Suivi de la consultation des personnes publiques associées et consultées à la révision du PLU

Objet : Avis de l'État - PLU de COMBS-LA-VILLE

Objet : Projet arrêté « Plan Local d'Urbanisme » de Combs la Ville (77) – Avis motivé EPA Sénart

2. Tracé de la RD 50 :

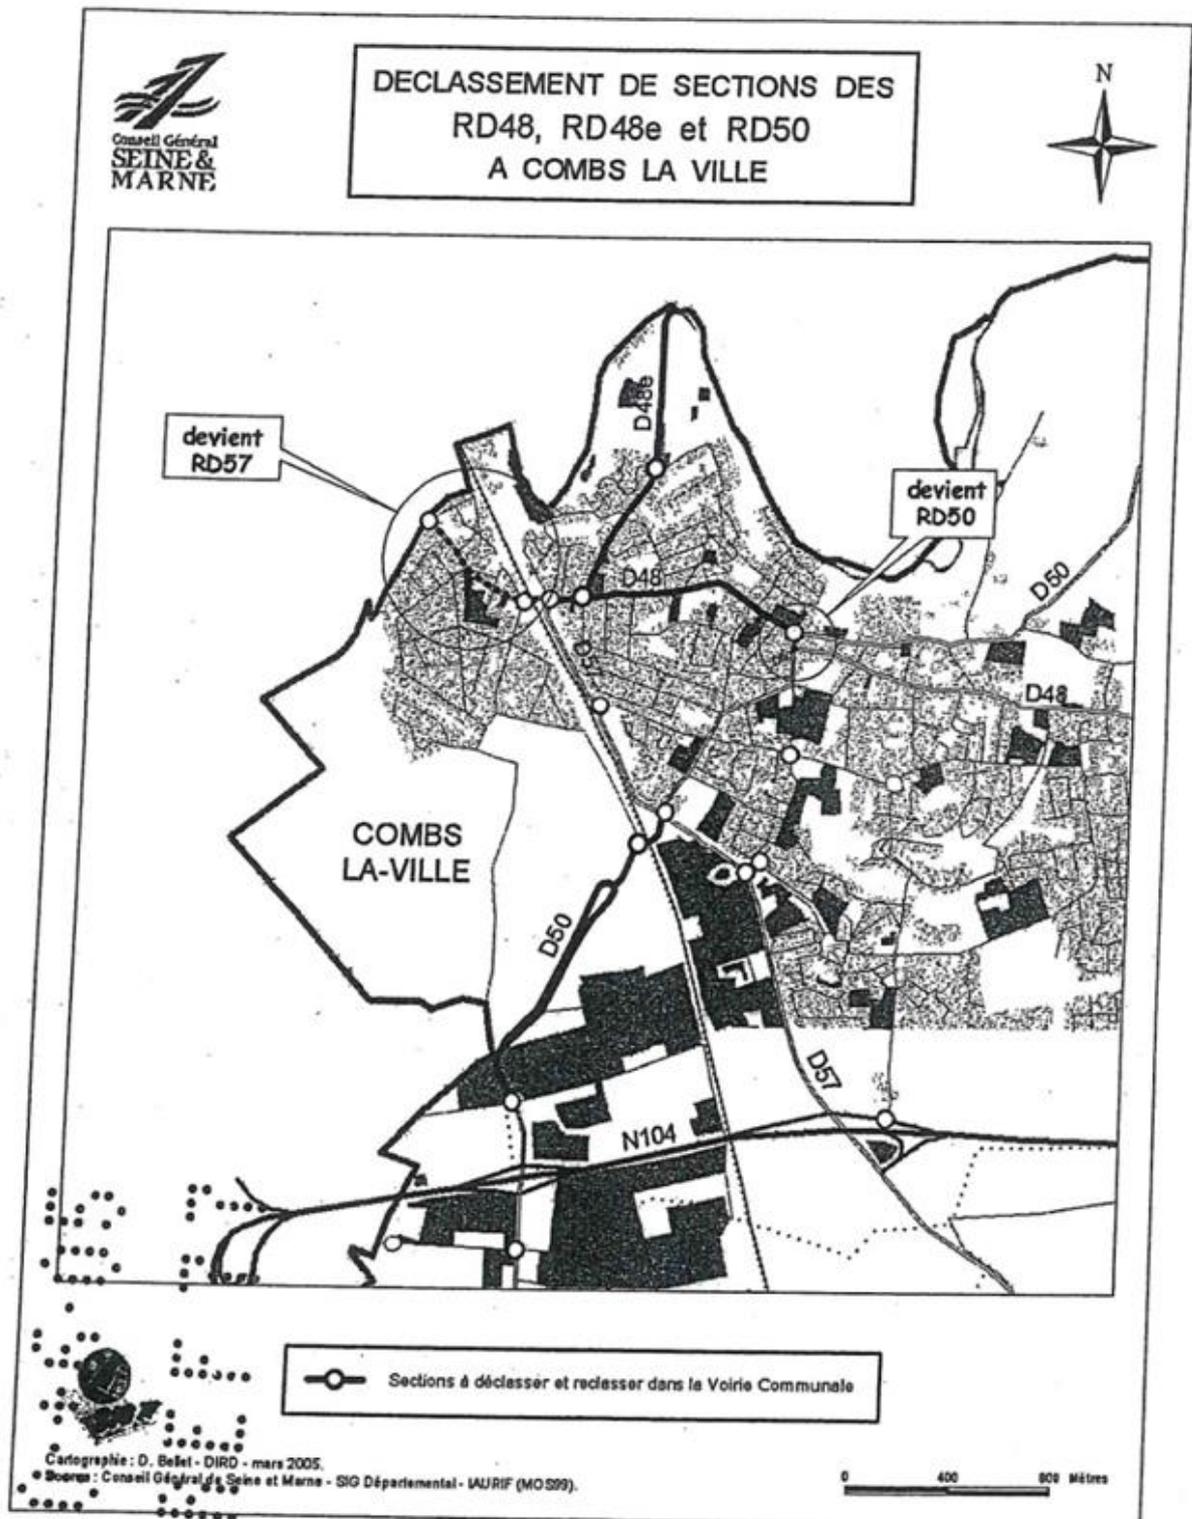
Néanmoins, si l'intérêt technique de la liaison prévue sur la RD 50 est avéré et qu'à ce titre elle était inscrite au PlanVélo77 de 2020 (axe 2), **il faut noter que le plan vélo du Département a été révisé en 2023 et une nouvelle politique a été adoptée par délibération le 28 septembre 2023** : « Concernant la pratique quotidienne qui s'appuie sur des itinéraires de plus courte portée, ce sont les établissements publics de coopération intercommunale ou les communes qui ont une meilleure connaissance des itinéraires appropriés aux besoins de leur territoire. Ainsi, le Département se positionne en tant que cofinanceur des collectivités qui portent le développement de cette politique de proximité en adéquation avec les demandes locales ».

Il convient donc de signaler que **le Département n'a plus vocation à assurer la maîtrise d'ouvrage du projet en bordure de la RD 50 mais qu'en revanche il pourrait la financer**, comme la liaison en bordure de la RD 57 en cas de portage de la Commune ou l'Intercommunalité selon les conditions de son règlement des subventions du PlanVélo77 également révisé par délibération du 28 septembre 2023.

3. Déclassement des RD 48, RD 48e et la RD 50 :

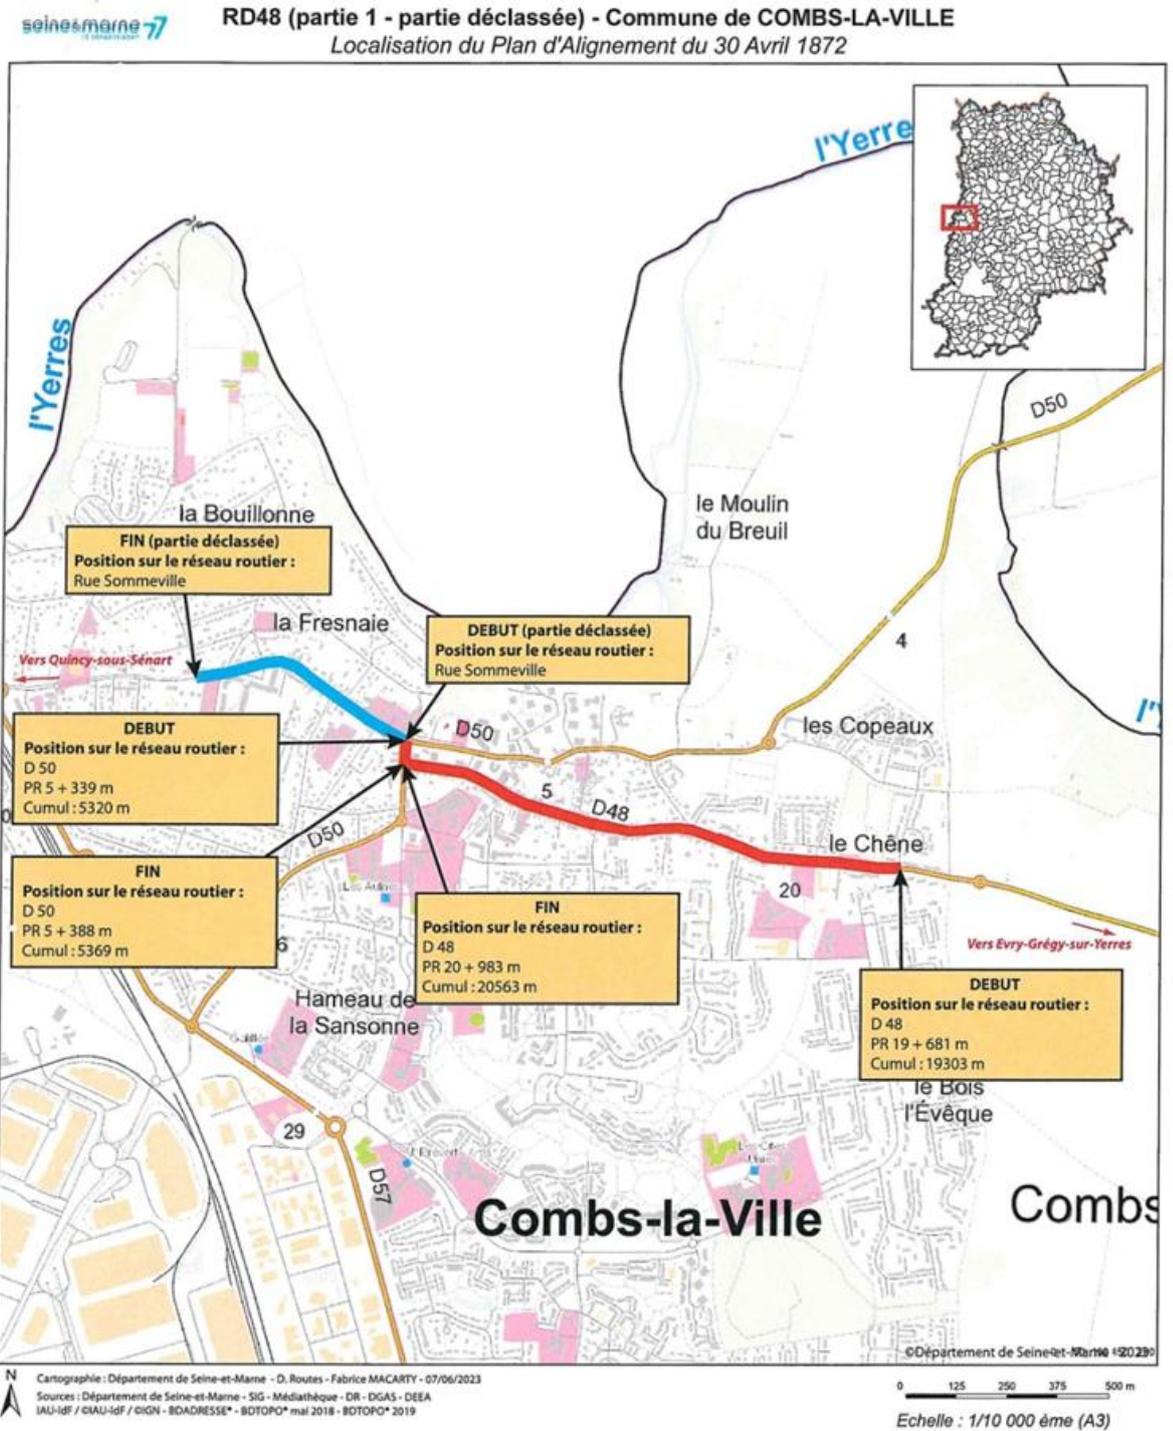
Sur le territoire communal, 3 routes départementales sont concernées par un plan d'alignement. **Les informations concernant cette servitude d'utilité publique ne sont pas complètes et correctes, et il est demandé de modifier le projet de PLU :**

- **le plan d'alignement de la RD 48 est approuvé en date du 30 avril 1872** et non pas en date du 22 août 1899 ;
- **supprimer de la liste le plan d'alignement de la RD 48e ;**
- **le plan d'alignement de la RD 50 est approuvé en date du 30 avril 1872** et non pas en date du 19 avril 1872.
- **compléter la liste avec le plan d'alignement de la RD 57**, approuvé le 30 octobre 1899.
